# 2. Änderung des Flächennutzungsplanes der Gemeinde Illesheim und Vorhabenbezogener Bebauungsplan Nr. 6 "Solarpark Sontheim"

Behandlung der Stellungnahmen im Rahmen der förmlichen Beteiligung der Behörden und sonstigen Träger öffentlicher Belange gemäß § 4 Abs. 2 BauGB, der Nachbargemeinden gemäß § 2 Abs. 2 BauGB sowie der förmlichen Öffentlichkeitsbeteiligung gemäß § 3 Abs. 2 BauGB

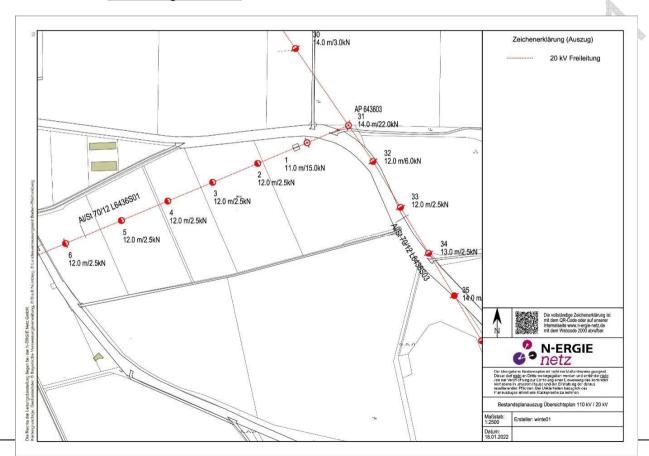
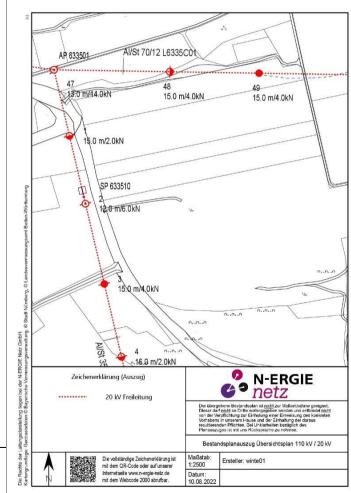
"in der Anlage erhalten Sie Bestandspläne der N-ERGIE Netz GmbH für den Bereich des B-Planes sowie der Ausgleichsfläche. Diese Bestandspläne besitzen nur informellen Charakter.

Die Bestandspläne enthalten Anlagen der N-ERGIE Netz GmbH.

Auf den Masten 2, 3 und 4 (B-Plan) müssen Sicherheiten montiert werden. Ansprechpartner ist unsere Netzplanung Rothenburg, Herr Pinnau, Telefon 0911 802-17194.

Der Gemeinderat nimmt die Stellungnahme zur Kenntnis.

Dies ist bei der Planung und der nachfolgenden Bauausführung vom Vorhabenträger zu beachten.

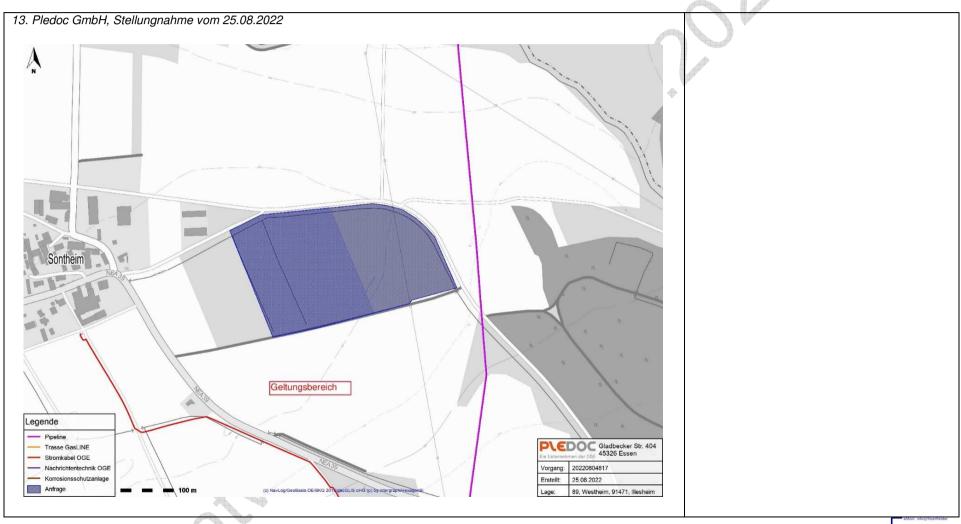
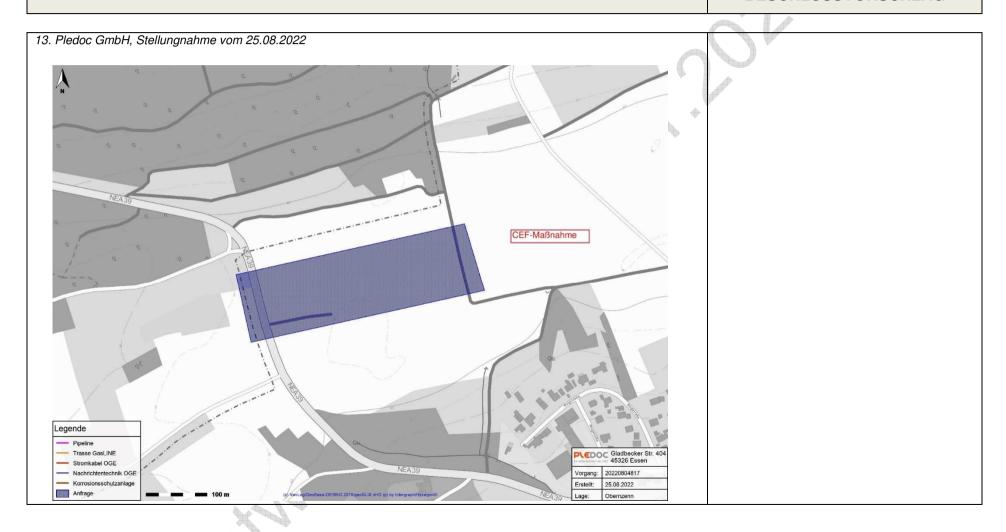
"wir beziehen uns auf Ihre o.g. Maßnahme und teilen Ihnen hierzu mit, dass von uns verwaltete Versorgungsanlagen der nachstehend aufgeführten Eigentümer bzw. Betreiber von der geplanten Maßnahme **nicht betroffen** werden:

Maßgeblich für unsere Auskunft ist der im Übersichtsplan markierte Bereich. Dort dargestellte Leitungsverläufe dienen nur zur groben Übersicht.

<u>Achtung:</u> Eine Ausdehnung oder Erweiterung des Projektbereichs bedarf immer einer erneuten Abstimmung mit uns."

Der Gemeinderat nimmt die Stellungnahme zur Kenntnis.
